Oppsummert administrativt innspel frå Vestland fylkeskommune

NVE har fått ein søknad frå Hywer AS på vegne av konsesjonær Østfold Energi AS om løyve til å mellombels senke vasstand i ei avgrensa del av magasin Flågrunnsvatni til kote 1446,0. Bakgrunn for søknaden er tilkopling av Gravdalen kraftverk. Vidare står det at det i samband med rehabilitering av dammen i 2017 fekk Østfold Energi løyve til å mellombels senke vasstanden i Flågrunnsvatni til kote 1446,0.

Figur 2. Fangstgrav som er automatisk freda id.243666. Kart er henta frå kulturminnedatabasen Askeladden.

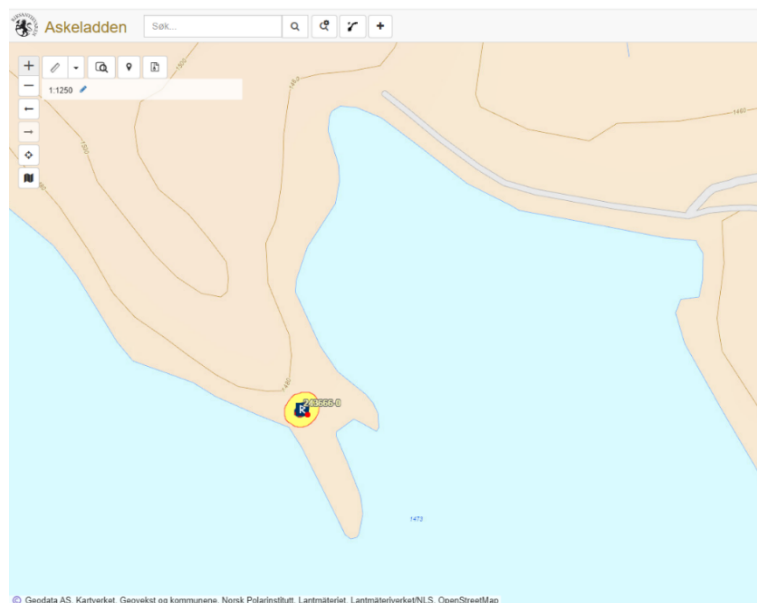
I det aktuelle området er det registrert ei fangstgrav for rein som er automatisk freda jf. Kulturminnelova §4. Kulturminnet har id.nr. 243666 i den nasjonale kulturminnedatabasen Askeladden, sjå figur 1 og 2. Rundt det freda kulturminne er det ei freda sikringssone på fem meter rekna frå ytterkanten av lokaliteten. Det må takast særskild omsyn til kulturminne slik at det ikkje vert skada. I samsvar med kulturminnelova § 3 fyrste ledd er inngrep i automatisk freda kulturminne og sikringssona forbode med mindre det er gitt løyve etter kulturminnelova § 8.

Dersom det er planlagt arbeid i nærleiken av det automatisk freda kulturminne må det merkast i felt før anleggstart slik at det ikkje vert skada. Tiltakshavar er og ansvarleg for å gjere underentreprenørar kjend med det automatisk freda kulturminne.
